SAECO INTERNATIONAL GROUP
Via Torretta 240
40041 Gaggio Montano (BO)
Italy
Telephone: +39 0534 770511

Information Nr: 08/11

Objet : Fuite de la connexion au niveau du tuyau plastique de la soupape de sécurité.

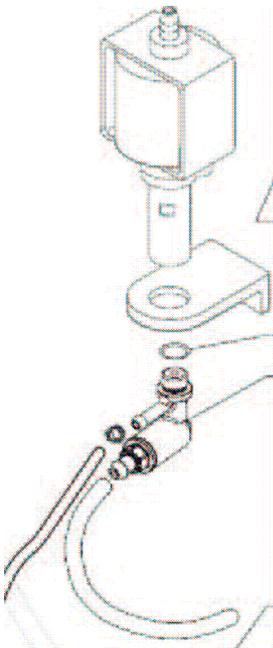
Fuite de la connexion au niveau du tuyau de la valve de sécurité.

Remplacer la soupape de sécurité d'origine, qui a un montage avec une connexion de tuyaux en plastique (image 1), par la nouvelle soupape de sécurité avec raccord en laiton, le code pièce est 11004689 = [9965 300 02484](#).
